株式会社ミスミ

「ホース用継手 袋ナット」
仕様変更のご案内

ホース用継手 袋ナット

外観（六角部センタ印）

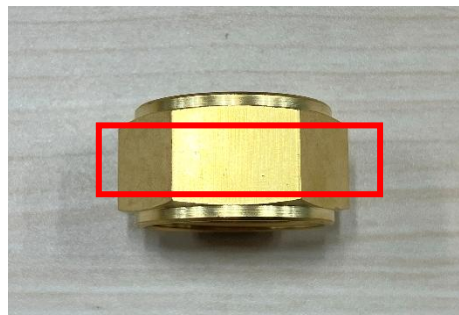
【変更前】あり

【変更後】なし
